Vilberg Barnehage, Eidsvoll kommune

Geoteknisk vurdering/kontroll av utført grunnlag

VSO Consulting har på oppdrag for Eidsvoll kommune (kontaktperson Per-Atle Strand) laget geoteknisk notat, som er tredjepartskontroll/vurdering av utførte undersøkelser og prosjekteringsgrunnlag av Vilberg Barnehage.

Bilde 3.1 Tegning som viser plassering av utført undersøkelser/grunnboringer [1].

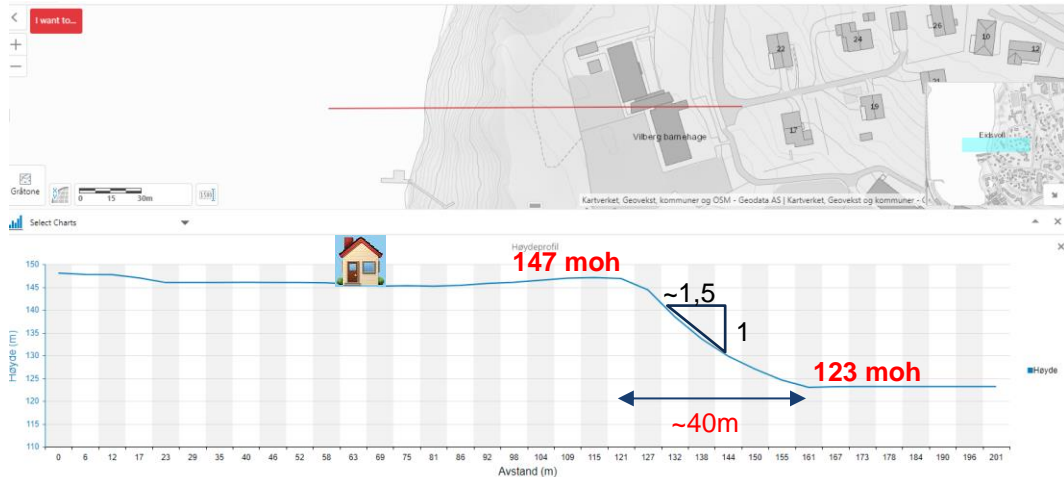
Det eneste kommentar er at en av borpunktene kunne blitt plassert i skråningsfoten, se evt plassering med grønne krysser på bilde 3.1. Det henvises f.eks. til resultatene fra ungdomsskolen [3], hvor det ble utført boringer i skråningsfoten for videre info om lagdelingen.

Hensikten med boring i skråningsfoten er at få bedre info om lagdelingen i selve skråningen.

Bilde 4.1 Resultater fra [2] totalspenningsanalyse (Krav om sikkerhetsfaktor 1,4).

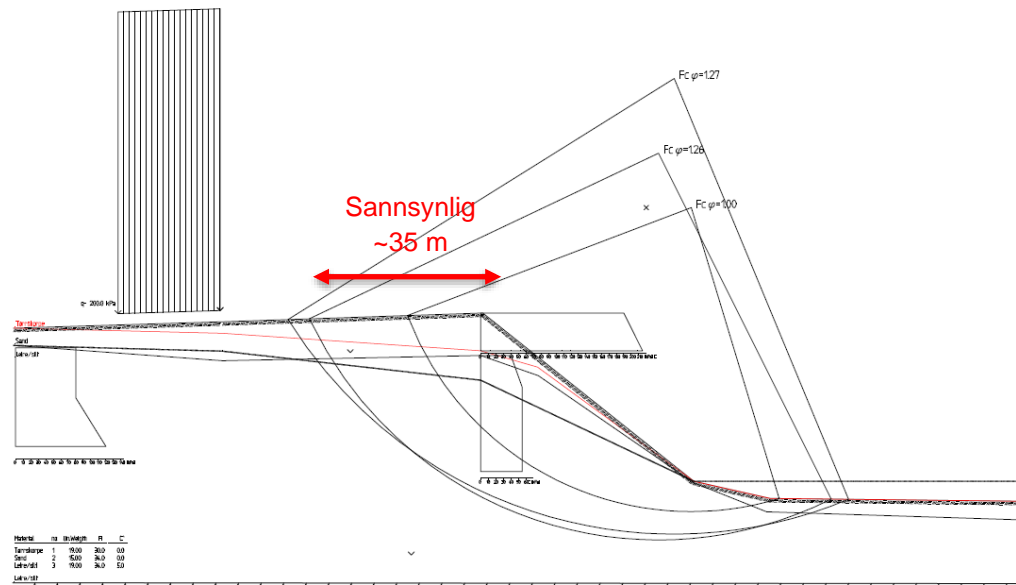
Resultatene konkluderer at sikkerhetsfaktoren ble dokumentert til 1,0 begge for effektivspenningsanalyse og totalspenningsanalyse, men kravet ifølge regelverket er 1,25 for effektivspenningsanalysen og 1,4 for totalspenningsanalysen. Se resultater fra Rambøll på bilder 4.1 og 4.2.

- Det mangler oversiktstegning som viser hvor beregning snittene er vist
 - Det mangler omtrentlig plassering av borehuller på snittene, til hvilke styrkeparametere er henvist.

- Det mangler skala på vertikal/horisontal aksene.
- Lagdeling i skråningen kommer til med å være veldig viktig. Styrkeprofilen kommer sannsynlig fra borehull 4 som viser skjærstyrke fra 40-50 kPa (og så konstant 50 kPa med økt dybde er sannsynligvis avgjørende for resultatene). Det mangler bedre oversikt over lagdelingen.

- Sannsynligvis mangler den faste leir (Morene ifølge [3]) som finnes på 10-20m dybde, den har trolig avgjørende påvirkning på sikkerhetsfaktoren
- Grunnvannstanden ser riktig ut, ~4m dybde oppe på skråningen og faller ned mot Vorma.

- Antakelsen at nye barnehagen belaster grunnen om 200 kPa må dokumenteres, (mulig eksisterende bygning, men neppe er det 200 kPa under hele fotavtrykket mulig lokalisert under fundamentene).

- Hvis resultatene er riktig, og det finnes ~ 25m høy skråning, med sikkerhetsfaktor ~1,0 da mangler diskusjon om evt forbedring/sikringstiltak.
